行政院公共工程委員會 函

主旨：有關貴部函送「臺南海水淡化廠工程(第一期)」基本設計報告書等資料，復如說明，請查照。

臺南海水淡化廠工程(第一期)

「臺南海水淡化廠工程」基本設計階段之必要圖說 (初稿) 審查意見回覆說明

圖 4-2 取水工剖面示意圖（初步構想）

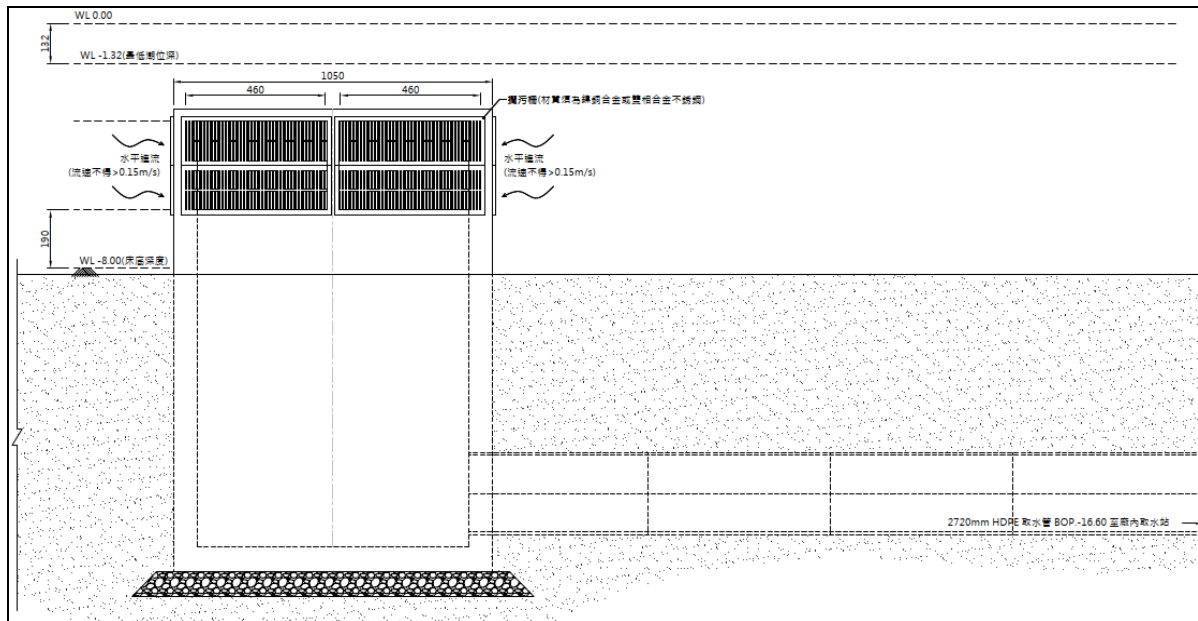
審查意見	回覆及辦理情形
建請盡可能均能 ≥ 3 公尺，以確保取水安全及避免受漂沙掩埋。	均 ≥ 3 公尺，則將限縮取水口大小，可能導致無法取得充足海水，故環評階段在綜合考量下，規劃取水口底部距離海床至少需 1.9 公尺。
李專家丁來	
(一)第二章基本資料收集，考量未來長期氣候變遷海水位上升及地震液化潛勢(本區屬高潛勢液化區)，宜補充此二部份之資訊，納入規範，供統包廠商注意參考納辦，俾免發生海水漲潮淹水及地震受損。	1. 參考「臺南市一級海岸防護計畫(核定本) 109 年 5 月」，在考量海平面上升及 50 年重現期暴潮水位進行模擬分析後，訂定災害防治區及陸域緩衝區以供相關計畫執行參考；而臺南海淡廠場址所在地經查前述報告非於災害防治區或陸域緩衝區內，初步評估應無受溢淹之風險。  (海淡廠基地溢淹潛勢圖) 2. 根據國家災害防救中心「災害潛勢地圖」，本計畫基地係位於高液化潛勢區，未來統包商仍須妥適進行設計，並經主辦機關審查同意後據以施作。  (臺南地區液化潛勢圖)

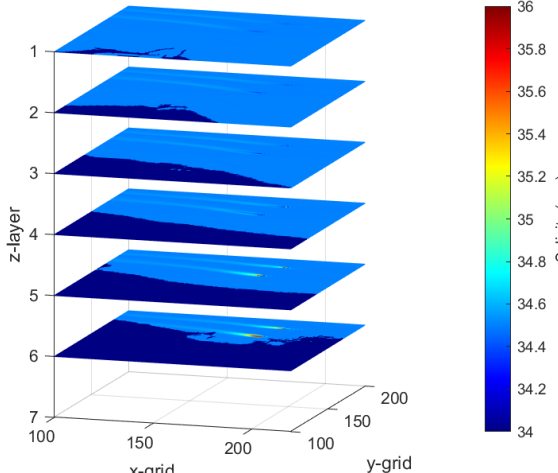
審查意見	回覆及辦理情形
例如機電工程的緊急發電機，沒有裝置容量的規範，如何估算其費用，在機電工項中有納入該預算嗎。	工作費內。
(十)P.7-4，25 年的運維費用是以哪一年的價位估算，有否考量通膨等物價及電價上漲因素，應有調漲機制。	後敘於招標文件內將針對代操作維護期間之物價指數調整及電價調漲訂定相關增減計算機制。
(十一) 建議檢討緊急發電機的需要性，海淡廠有必要 24 小時供水嗎？清水池可以提供幾個小時的緩衝量。	已修正緊急發電機組發電量為可避免海淡廠斷電造成機組傷害所需的發電量；海淡水清水池須至少設置 8 萬立方公尺，未來全期每日產水 20 萬立方公尺下，緩衝時間約為 9.5 小時。
王專家國堅	
(一)P.3-4 所提海域取水管「原則採淺埋施作」管頂埋深須 ≥ 2 m，管溝挖深至少 5 m 以上，這樣叫「淺埋」嗎，稱「明挖覆蓋」似較妥，請說明。	已修正文敘為「明挖覆蓋」，詳第三章 P.3-4、P.3-8。
(二)取排水管之施工方法基本上宜分陸域及海域探討，陸域可採明挖或潛鑽(惟管徑 1000 mm 以上恐難採行)，海域部分則多採順海床佈管後以壓塊固定，很難全線採明挖佈設，故 P.3-6 表 3-5 海域管線施工方法綜合評估表，似嫌粗略。	本計畫於概念設計階段僅提出相關工法敘述，統包商後續於基本及細部設計階段得自行選用工法，並參考國際海域管線施工規範（DNV、BSI，以及 API 等），另須採用 50 年回歸期之颱風波浪條件進行設計，並經主辦機關審查同意後才得施作。
(三)P.3-6~P.3-8 鹵水排放深度要考量未來排放水鹽度擴散效果，通常應透過現地海流擴散條件模擬決定。排放管的長度則應視海床坡度及海流擴散條件決定。(管徑 2000 mm×5000 m 將來施工及維護難度將很高。)	環評階段規劃排放管離岸約 2,000 公尺，並針對海淡廠排放水進行近域及遠域場模擬，模擬成果顯示在距離排放口 300 公尺處，最大鹽度僅有約 0.8 psu，相較背景鹽度自然變化範圍，影響並不顯著。
